Till
Hägersten-Liljeholmens stadsdelsnämnd
2017-10-19

Förslag till detaljplan för Dragningslistan 5

Yttrande till stadsbyggnadskontoret

Illustration utmed Sparbanksvägen som visar den nya bebyggelsen. (Kod Arkitekter)

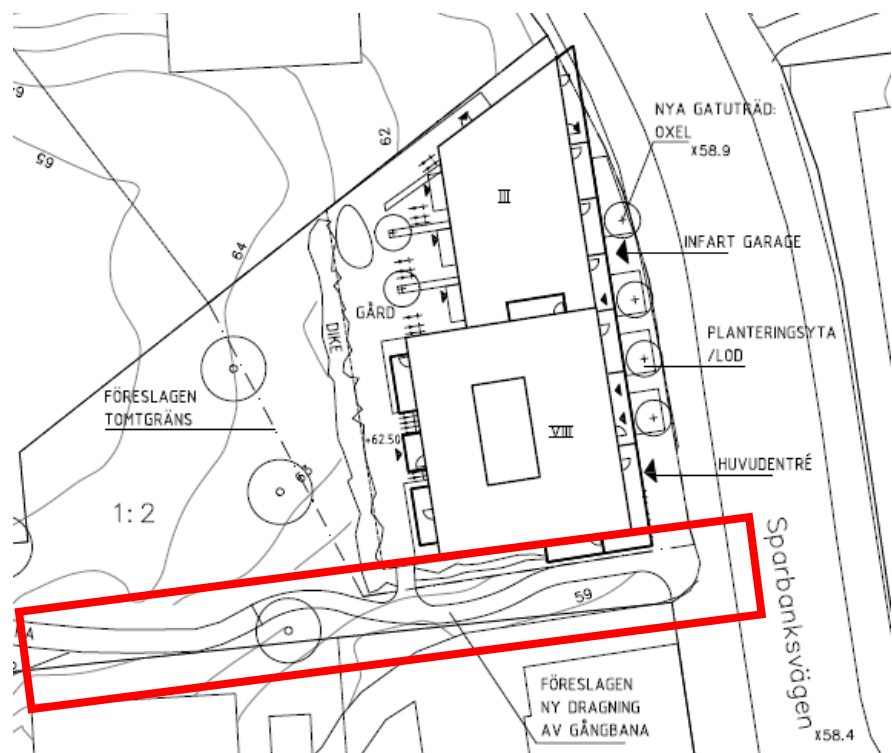
Förvaltningen anser att den grönkompensation som anges i förslaget inte kan anses vara grönkompensation då trädplanteringen ligger på kvartersmark enligt plankartan. Grönkompensation innebär att förlorad allmän platsmark (park) ska ersättas. För att ersätta förlusten av parkmark anser förvaltningen att kompensationen ska ske på allmän platsmark. Förvaltningen bistår gärna med förslag på grönkompensation i närområdet i en senare dialog. Förvaltningen menar även att det är något otydligt hur den nya gångvägen ska utformas och efterfrågar mer information om exempelvis markbeläggning, lutning och bredd.
